AUDIÊNCIA PÚBLICA DO ANTEPROJETO BRT CUIABÁ-VÁRZEA GRANDE

Teor da manifestação (recorte extraído do documento original)

QUESTIONAMENTO - AUDIÊNCIA PÚBLICA BRT

Figura 1: alocação das plataformas da Estação nº 18

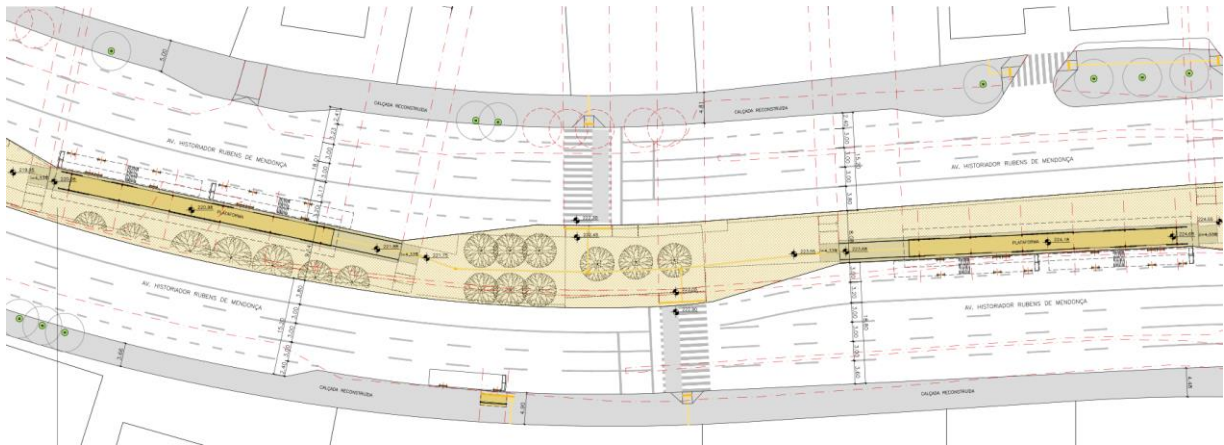
Gostaria de esclarecimentos acerca da trincheira Luis Felipe (denominação no projeto VLT). No relatório técnico número 4 disponibilizado pela Sinfra, a respeito do orçamento do projeto, não consta a conclusão da referida trincheira. O projeto será abandonado pelo projeto de implantação do BRT? Se sim, qual seria a solução a ser implantada para os conflitos de tráfego localizados entre o viaduto da Sefaz e a entrada do bairro Alvorada próximo ao Hospital Júlio Müller?

Resposta: Quanto a obra de arte especial denominada "Trincheira Luis Felipe" prevista no âmbito do projeto para implantação do VLT, informamos que a mesma será eliminada na implantação do BRT pelos seguintes motivos:

(i) o reposicionamento das plataformas da estação Terra Nova (Estação nº18), posicionada agora entre as Ruas Etiópia (bairro Terra Nova) e Luis Felipe (bairro Alvorada). Nesta solução trata-se de uma estação de tipologia unidirecional, central e aberta, com faixa de ultrapassagem em ambos os sentidos.
